工程指示 / 要求簡箋(E.I.)

工程指示編號：EI / 4481 / 22

工程編號：J - 858

工程名稱：將軍澳日出康城

程號	J-857	地盤	廠管站	採用	附件
稱	防水片加工圖			地盤	
料	4.5mm 鋁片	1/4mm		工廠	
色	WILL

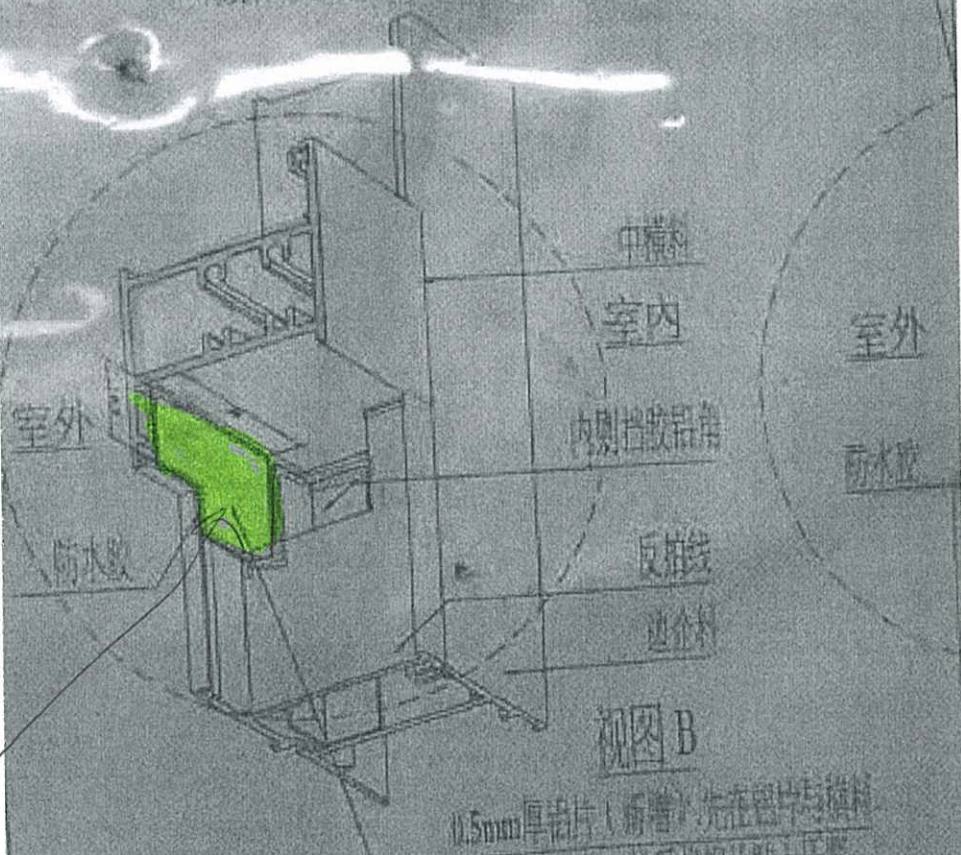
A 版：因工廠無 0.5mm 倉存，現用 1mm 厚鋁板

請按加工圖生產防水片供廠用，生下梗位置四個角用

15x15x1mm厚铝角(新增) 组装前横料  
切口及加工铝角, 表面先涂满防水胶后再组装

0.5mm厚铝片(新增) 先在铝片与横料  
上涂满防水胶, 然后将铝片粘上压紧。
